Planungs- und Gestaltungsbeirat der Hansestadt Rostock

1. Sitzung – 19.09.2012

Protokoll

TOP 1 Neubau eines Büro- und Verwaltungsgebäudes der AIDA Cruises auf der Silohalbinsel

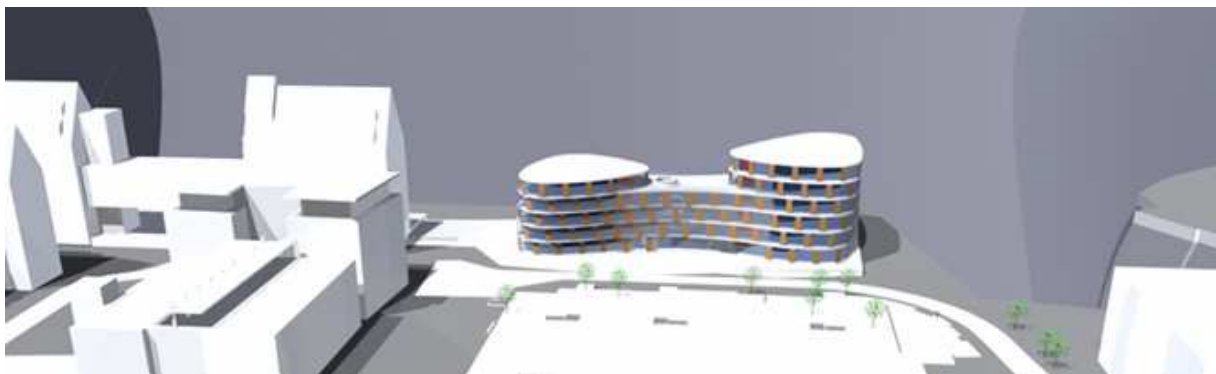
1. Das Projekt sollte über den Bebauungsplan hinaus in einen städtebaulichen Gesamtzusammenhang gestellt werden („AIDA Campus“). Hierfür sollte ein Masterplan entwickelt werden.
2. Das geplante Gebäude sollte hinsichtlich der Außenanlagen in den freiraumplanerischen Zusammenhang mit der Silohalbinsel sowie der weiteren

Uferpromenade im Hafen gebracht werden. Hierzu wird die Durchführung eines Freiraumwettbewerbs für die Hafensperrmauer empfohlen.

3. Die Gestaltung der Außenanlagen sollte sich stärker aus der Konzeption und Form des Hochbaus entwickeln. Die Gebäudegestalt „erzeugt“ Öffentlichkeit - dementsprechend sollte der (private) gebäudenaher Freiraum auch öffentlich nutzbar sein, auch um dem mit dem Gebäude verfolgten Leitbild „Kiesel auf einer Fläche“ näher zu kommen. Abstandsräume aus Bodendeckern wird nicht als adäquates Mittel angesehen.

4. Die beiden elliptisch geformten „Türme“ werden durch eine Mittelspange verbunden, in die ein rechteckiges Tor eingeschnitten ist. Die Mittelspange ist in deutlichem Kontrast zu den elliptischen Türmen heraus zu arbeiten, um das beabsichtigte Thema lesbar zu machen. Die rechteckigen Torportale erscheinen fremd und sind stärker zu integrieren.

5. Die Fassadenkontur sollte unbedingt den Bogenlinien folgen und darf nicht als Polygonzug ausgeführt werden.
6. Geschlossene Fassadenelemente sind z.Zt. als Ziegel-Riemchen-Tafeln vorgesehen. Dort sollte ein anderes Material eingesetzt werden.

7. Die für das Gebäude vorgesehene Zertifizierung nach den Standards der DGNB sollte in jedem Fall durchgeführt werden. Dabei sollte ein möglichst hoher Nachhaltigkeitsstandard angestrebt werden. Das Gebäude kann damit zu einem Vorzeige- und Referenzprojekt für ein zukunftsfähiges Bauen in Rostock und Mecklenburg-Vorpommern werden.

TOP 2 Bebauung an der ehemaligen Neptunwerft

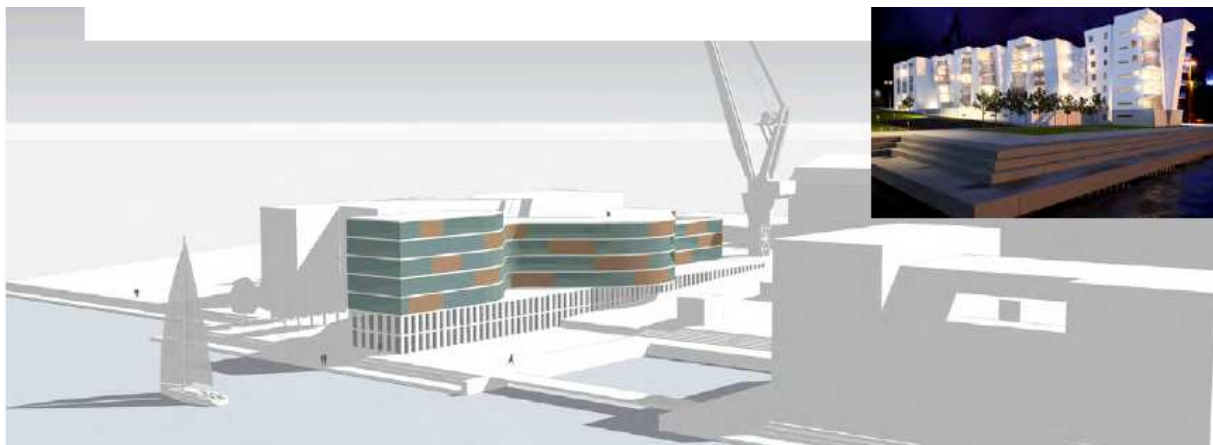
1. Das Leitbild sollte stärker aus der Geschichte und dem Charakter des Ortes entwickelt werden (Werft, Kran, Kranbahn etc.). Die ehemalige Kranbahn ist dabei unbedingt zu thematisieren.
2. Es sollten klare, starke Baukörper entwickelt werden, die senkrecht zum Ufer stehen.

3. Die vordere Baugrenze muss gegenüber dem Bebauungsplan zurückgesetzt werden, um ausreichend Platz für eine großzügige Promenade zu schaffen.
4. Die Gebäudehöhen sollten maximal die Höhe des Gebäudes des Max-Planck-Instituts haben. Eine Überhöhung am Ufer wird sehr kritisch beurteilt. Empfohlen wird eine weitgehend gleichbleibende Höhe.

5. Der Verbindung von Sockelgeschoss und Außenraum / Promenade ist besonderes Augenmerk zu schenken.
6. Die aus Sicht der Freiraumplanung besonders wertvolle Promenade am Warnowufer sollte mehr Breite und Raum haben. Der Wendepunkt am Ende der Hellingstraße ist in die Gesamtkonzeption des Freiraums als Platz zu integrieren. Es wird die Durchführung eines freiraumplanerischen Wettbewerbs empfohlen, in dem ein „Vokabular“ für den Umgang mit der Uferkante, dem flutsicheren Sockelgeschoss (öffentliche Terrasse? ja/nein), den Treppen und barrierefreien Zugängen (Rampen), der Materialität von Oberflächen, Sichtmauern, Geländern, Kanten, Treppen, den Aspekten der Begrünung etc. entwickelt werden soll.

7. Es sollte eine Besonnungs- und Beschattungsstudie zur Überprüfung der Belichtung der Promadenfreiräume im Hinblick auf Freizeit- und Erholungsnutzung (Westsonne = günstig für Gastronomie) durchgeführt werden. Besonders planungsökonomisch sind folgende relevanten Zeitpunkte: Beschattung am 20.3. = 20.9. (um 10:00, 12:00, 14:00, 16:00 Uhr) und am 20.6. um 10:00, 12:00, 14:00, 16:00 Uhr.¹

8. Für das Gebäude wird dringend empfohlen, eine Zertifizierung nach den Standards der Deutschen Gesellschaft für Nachhaltiges Bauen (DGNB) vorzunehmen und dabei einen hohen Standard anzustreben. Das Gebäude kann damit zu einem Vorzeige- und Referenzprojekt für ein zukunftsfähiges Bauen in Rostock und Mecklenburg-Vorpommern werden. Für den Bauherrn ergibt sich ein Imagegewinn als innovative und zukunftsorientierte Wohnungsbaugenossenschaft.
